三菱配電用変圧器 セールスとサービス

BXN-11556-112

モールド変圧器 N シリーズ 最高指針付ダイヤル温度計変更のお知らせ

表 1. 変更箇所

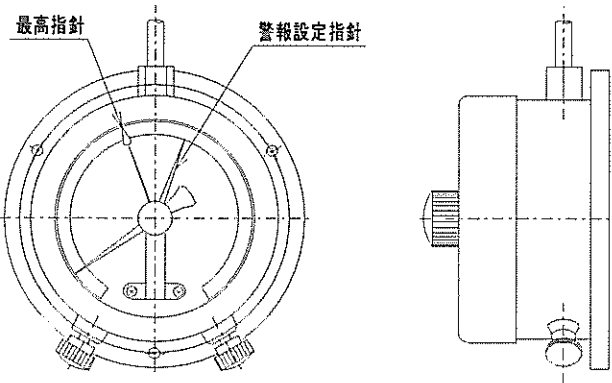
最高指針付ダイヤル温度計の指針の色を表 1 の通り変更いたします（スーパー高効率モールド変圧器 EX-II シリーズ、低圧配電用モールド N シリーズと同様の仕様に統一いたします）。
 尚、形状、寸法は従来品と変更ありません。

従来品	変更品
警報設定指針	赤色	黄色
最高指針	青色	赤色
外観

2010 年 8 月ご注文分より変更品の最高指針付ダイヤル温度計を適用いたします。
 ※最高指針なしのダイヤル温度計は変更ありません
